Informe Consolidado de Solicitud de Aclaraciones, Rectificaciones y/o Ampliaciones a la Declaración de Impacto Ambiental del Proyecto "Modificación, Habilitación y Continuidad productiva del Plantel Las Palmas para la crianza de aves"

Nombre del Titular : Sopraval SpA.
Nombre del Representante Legal : Luis Felipe Fuenzalida Bascuñán
Dirección : Juan Godoy s/n, La Calera

El presente Informe Consolidado de Solicitud de Aclaraciones, Rectificaciones o Ampliaciones a la Declaración de Impacto Ambiental del proyecto "Modificación, Habilitación y Continuidad productiva del Plantel Las Palmas para la crianza de aves", contiene las observaciones generadas en virtud de la revisión de la DIA.

Figura 4: Cauces cercanos a las instalaciones proyectadas y/o existentes.

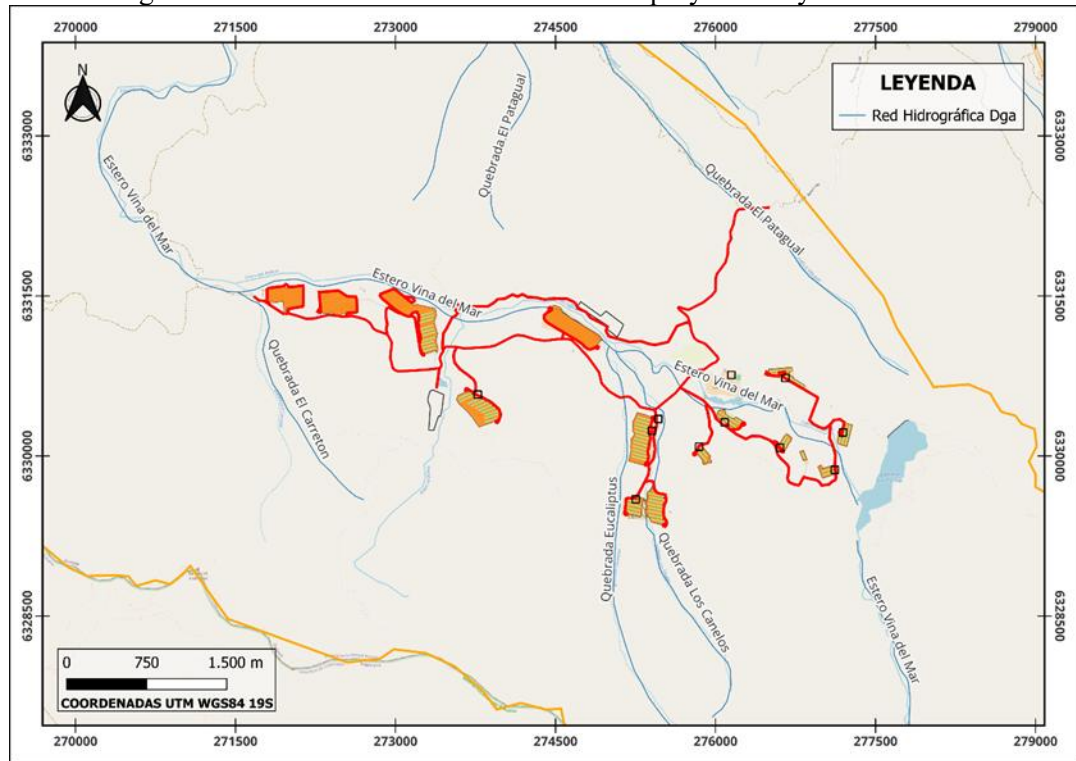
- a) Se identifican cauces cercanos a las instalaciones proyectadas y/o existentes, ubicados en las proximidades de quebradas, según se observa en la imagen adjunta. Asimismo, se constata la existencia de caminos internos que atraviesan dichas quebradas (comparar con Figura 5-13 del Anexo 2.5). Se solicita identificar los cauces reconocidos según carta IGM 1:50000, 1:25000, plan maestro de aguas lluvias, red hidrográfica DGA, etc.
